INFORMATION TECHNIQUE

TI2519

HG

Eau résiduelle dans le seau

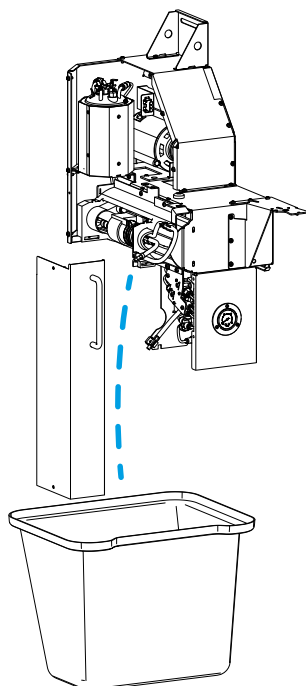
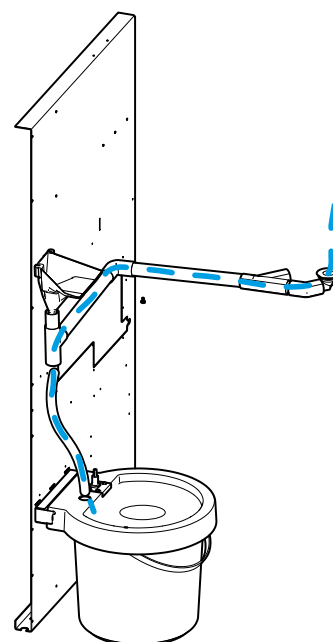
Pour les distributeurs de station de la gamme HG possédant un infuseur expresso, nous avons créé un kit permettant de diriger l'eau résiduelle engendrée par l'infusion dans le bac d'eau résiduelle et non pas dans le bac de marc de café. Si vous préférez cette variante, vous pouvez commander le kit de modification référencé sous le n° 404 50 802 00 Tuyau d'évacuation d'eau résiduelle. Le kit contient des instructions de montage détaillées et illustrées permettant d'effectuer soi-même la modification.

Avant la modification

Après la modification

Veuillez aussi noter qu'avec cette variante, le seau se remplit très rapidement et qu'éventuellement le cycle de nettoyage devra être ajusté.
